Hraunbær 103-105

HRAUNBÆR 103-105 - breyting á deiliskipulagi

**Varðar: Hraunbær 103-105, grenndarkynnt breyting á deiliskipulagi.
Samantekt á athugasemdum og drög að niðurstöðu/svari.**

Deiliskipulagstillaga 1:1000

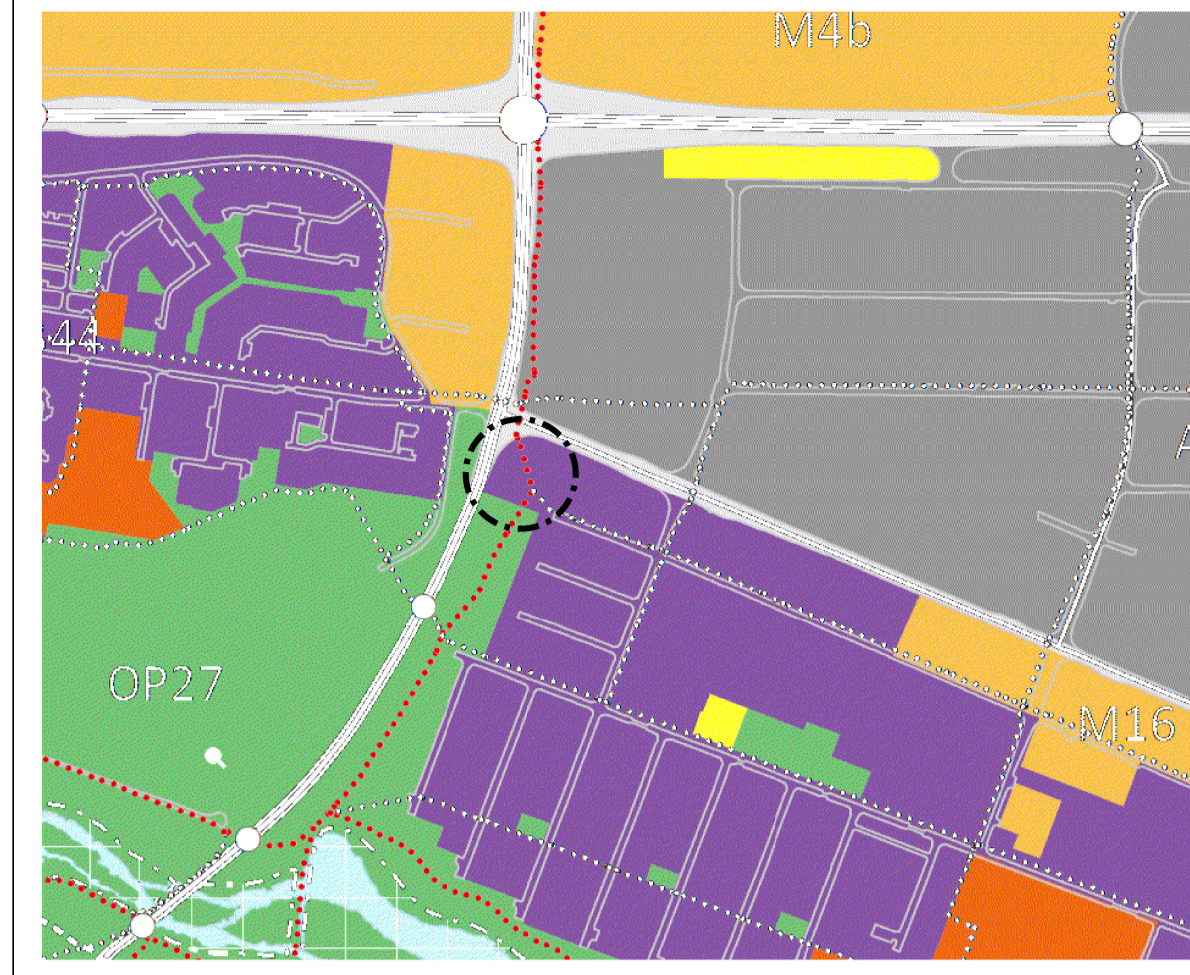
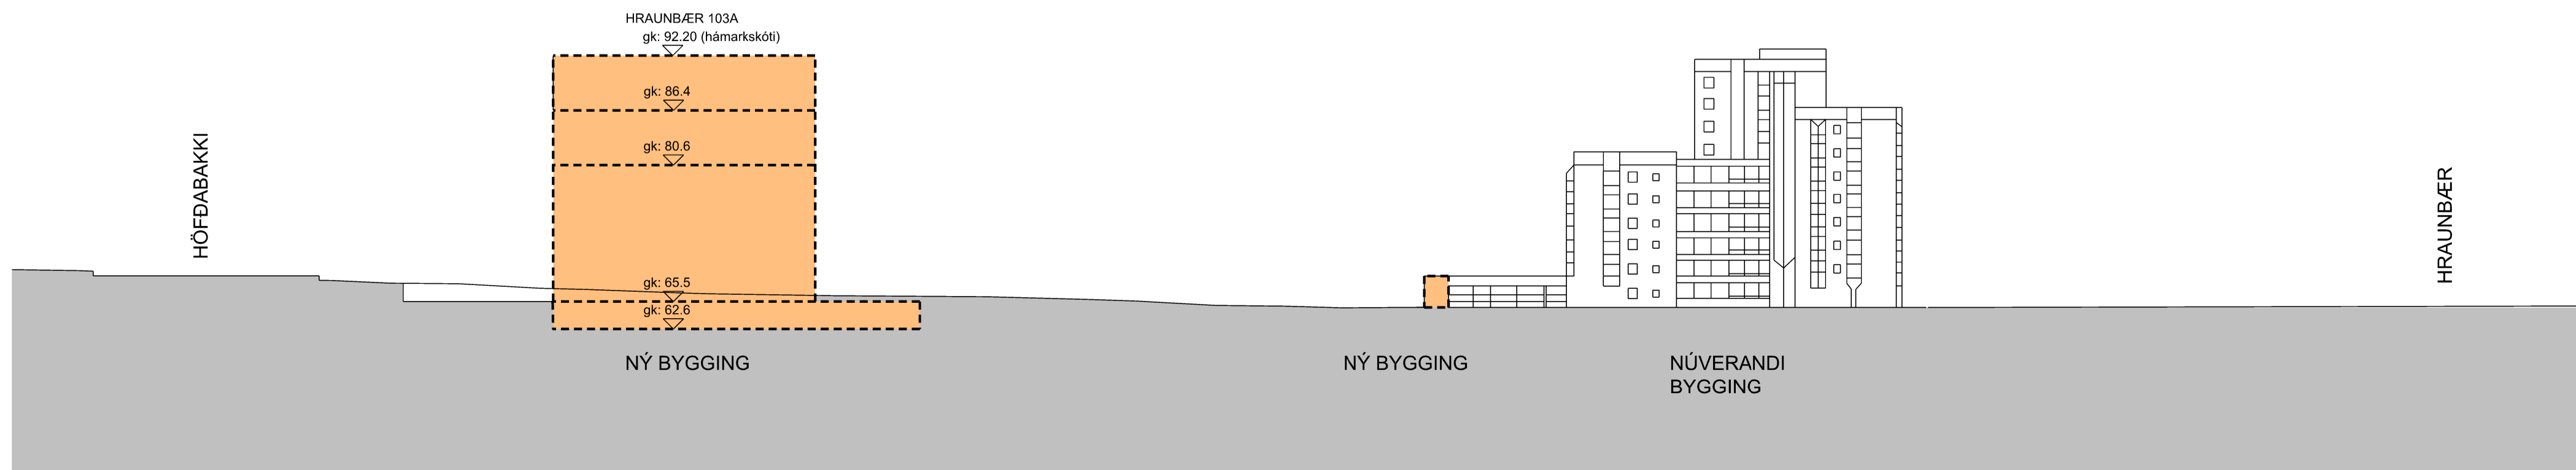
Athugasemdir eru gerðar við það að breytingatillagan gerir ekki ráð fyrir því að þegar er til staðar byggingarréttur á lóðinni að Hraunbæ 103 A í samræmi við gildandi deiliskipulag. Tillagan gerir þess í stað ráð fyrir því að nýtingarhlutfall og byggingarréttur Dverghamra ehf. verði skert.

- B. Að núverandi breyting á gildandi deiliskipulagi hvað varðar leyfilegt nýtingahlutfall á lóðinni með kjallara verði 2,48 en ekki 2,47.

Auk þess er krafa gerð af hálfu íbúa um að hæð byggingar sem er næst götunni sunnan megin verði lægst til að samfella hæðar við núverandi byggð verði skárri. Og að byggingarreiturinn verði nýttur í sem mestu samræmi við þessar óskir. Það er að segja, að ekki myndist veggur við lóðarmörkin að sunnan. Einnig er þess krafist að byggingarreiturinn geti tekið mið af því að byggingarmagnið færist aftar á fyrirhugaðan byggingarreit (norðan-megin). Þá er gerð athugasemd við að leyfð frávik á byggingarreit verði ekki leyfð sunnan megin, og að byggingarreiturinn verði þess í stað færður í norður eins og hægt er. Sú krafa um að lækka hæð nýbyggingarinnar er t.d. leysanlegt m.t.t. íbúðafjölda með fleiri, en lágrestari byggingarkjörnum (byggingum). Þá væri hægt að ná meiri samlegð og betri ásýnd götunnar með því til dæmis, að nema á brott þá símsstöð sem er í botni hennar. Það yrði í raun bót fyrir alla, markmiðum um þéttingu byggðar myndi nást ásamt því að bæta um leið lífsgæði nýrra jafnt sem núverandi íbúa. Enda brýtur símsstöðin upp götumyndina og þá tengingu sem yrði á milli núverandi byggðar og væntanlegra byggðar. Þarna er kærkomið tækifæri fyrir Reykjavíkurborg að koma til móts við núverandi íbúa, með einhvers konar mildun á því áframhaldandi slysi sem virðist vera í aðsigi með frekari háhýsavæðingu í andstöðu við umhverfi sitt.

Það að aðkoma sé Hraunbæjarmegin er á engan hátt hægt að fallast á m.t.t. núverandi íbúðafjölda og væntanlegrar umferðaraukningar um götuna. Hægt væri að leysa aðkomuna á þrennan hátt, og með því móti komið í veg fyrir að gæði núverandi íbúa séu skert:

- Byggingarreitur.** Byggingarreitur er staðsettur eins norðarlega og vestarlega og mögulegt er en bæði lagnir og helgunarsvæði þjóðvegjar takmarka að staðsetningu byggingar. Byggingarreitur er mjög rúmur og ef miðað er við að hæðatakmarkanir séu fullnýttar þá mun húsið ekki ná yfir meira en ca. 1/3 af grunnfleti byggingarreits. Möguleiki er einnig á að lækka húsið og stækka grunnflöt þess og fullnýta byggingarréttinn þannig. Stærð byggingarreits gefur svigrúm til útfærslu við hönnun húsanna og skal leggja áherslu á að íbúðir (svalir og íverurými) snúi að mestu að hljóðlátari hlið húsanna og að garðsvæði/útvistarsvæði. Við hönnun byggingarinnar þarf að taka mið af hljóðvistarkröfum sem takmarkar að einhverju leyti fyrirkomulag íbúða og staðsetningu svala og glugga á íverurýmum. Lagt hefur verið upp með að húsið standist allar gæðakröfur og að þær hliðar sem snúa að núverandi byggð séu opnar og aðlaðandi.

- Hæðir húsa.** Í skilmálum segir að byggingar megi vera 5-9 hæðir og skuli vera lægstar á suðurhluta byggingarreits og hæstar á norðurhluta hans. Það er svipuð hæð og er á núverandi hús við Hraunbæ 103-105. Vegna staðsetningar í jaðri hverfisins og aðstæðna, svo sem hljóðvistar og nálægðar við stórar umferðargötur, þótti heppilegra að byggja upp á við en lágresta byggð sem þyrfti mun stærri grunnflöt/byggingarreit. Hæð hússins telst ekki hafa áhrif umfram það sem fyrir er á reitnum.

- Aðkoma, umferð og umferðarhraði.** Eðlilegasta aðkoma að íbúðalóðum er um þær húsagötur og safngötur sem að þeim liggja. Umræddur botnlangi, sem er með 30 km hámarkshraða, veitir aðkomu að 16 raðhúsum en aðeins 3 þeirra standa næst götunni ásamt bílskúrum/bílastæðum fyrir hin 13. Samkvæmt mælingum er umferð mjög lítil. Innkeyrsla að Hraunbæ 103-105, sem hýsir 47 íbúðir og veislusal, liggur um 20 metra frá innkeyrslunni inn í botnlangann og hefur því aðeins áhrif á endaraðhúsið nr. 69. Einn megintilgangur með uppbyggingu á þessari lóð er að nýta betur þá innviði sem fyrir eru s.s. gatnakerfi og lagnir. Botnlangi þessi þolir töluvert meiri umferð en nú er án þess að um sérstakt ónæði verði að ræða. Ekki er fallist á að umferð „stórauðist“. Ákveðin þversögn er í að umferðarhraði aukist við meiri umferð og fjölgun íbúða. Ef annað kemur í ljós mun það verða skoðað sérstaklega. Almennt er ekki er heimilt að leggja í einkastæði á annarra lóðum og mun það gilda áfram. Tillaga um aðkomu gegnum lóð og bílastæði Hraunbæjar 103-105 stendur ekki til boða enda

Lagt er til að deiliskipulagið verði samþykkt óbreytt en til að minnka ónæði á framkvæmdatíma skal skoðaður sá möguleiki að ekið verði að lóðinni frá Bæjarhálsi eða Höfðabakka.
